**A14 Bologna-Bari-Taranto**  
**Tratto Bologna Borgo Panigale-Bologna San Lazzaro**  
**Potenziamento in sede del sistema autostradale e Tangenziale di Bologna**

**Documentazione relativa alle**  
**Verifiche di ottemperanza alle Condizioni Ambientali**  
**relative al Piano di Monitoraggio Ambientale**

- **DECVIA 133/2018: condizioni A3-A7.5-A7.6-A7.7-C18-C28-C29-C30-C31-C33-C34-C78-C79-C80-C93-C94-C95-C96-C97-C98-C99-C100-C101**
- **Provvedimento di esclusione dalla VIA - Viadotti Reno e Savena n. 173 del 03.06.2021: condizioni VIAD 5-VIAD 6-VIAD 8**

- proposta ASPI
- proposta CoBo/Arpae

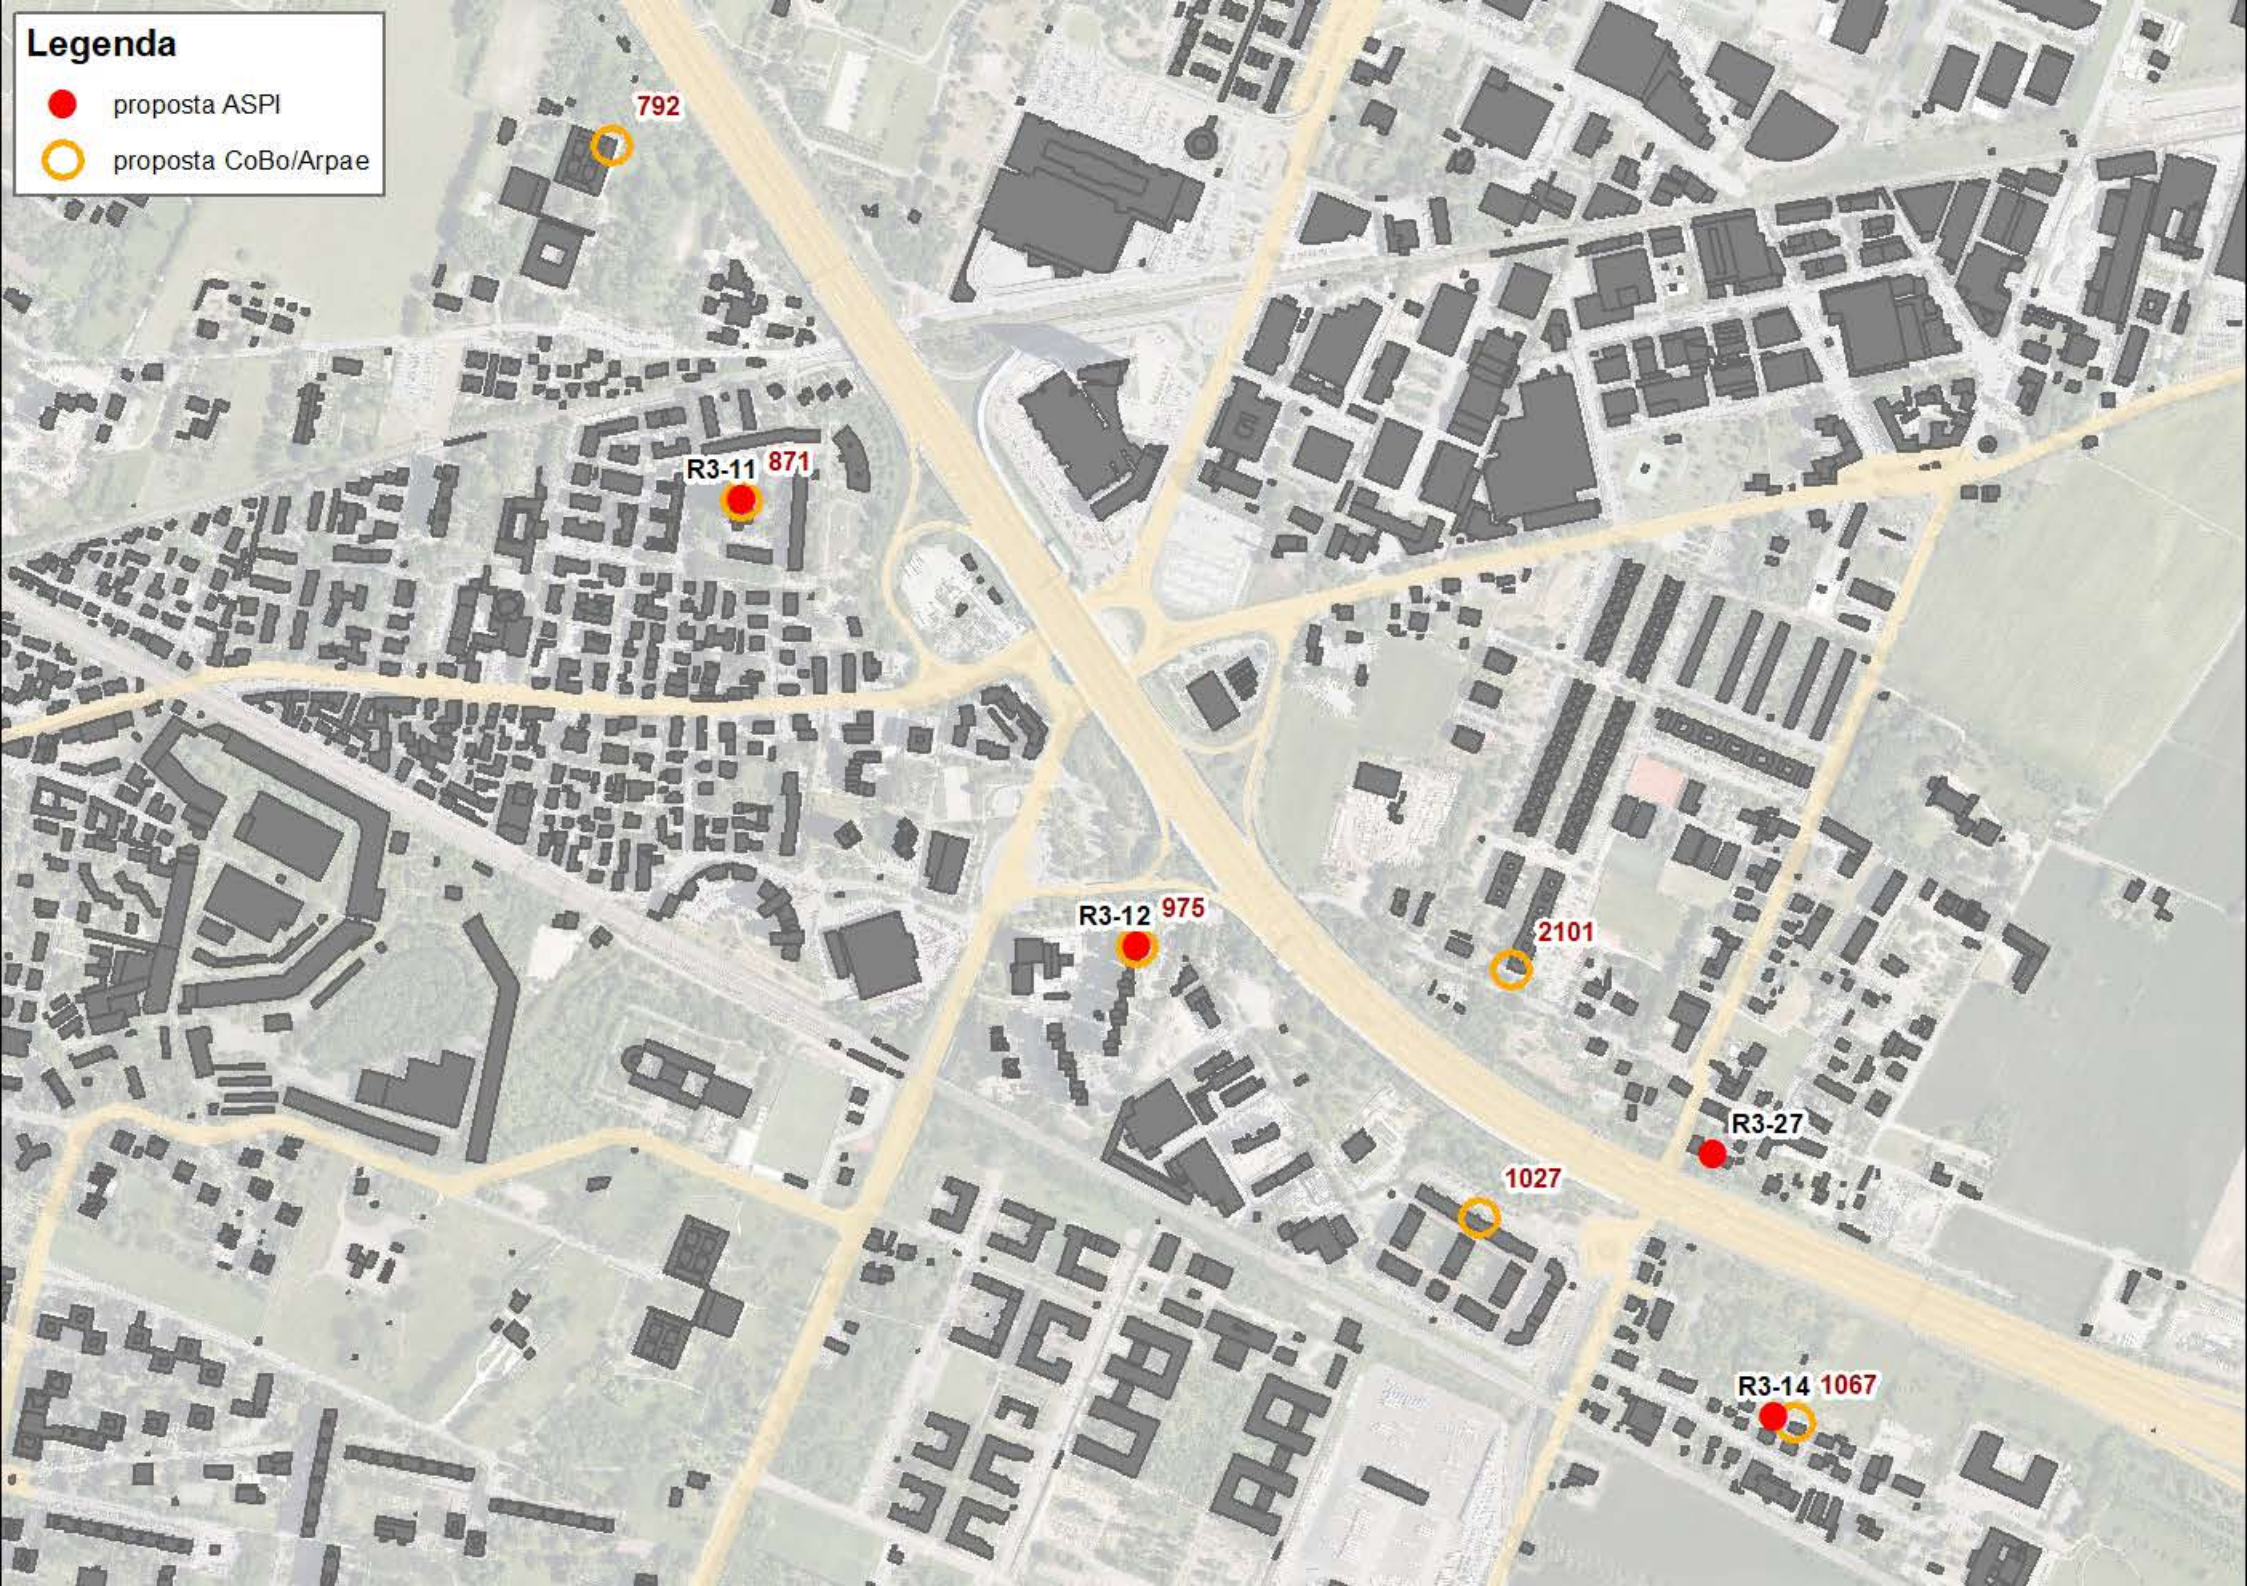
Si richiede di **aggiungere un punto di monitoraggio:**

5. sull'edificio n. 1027 di via Rivani.
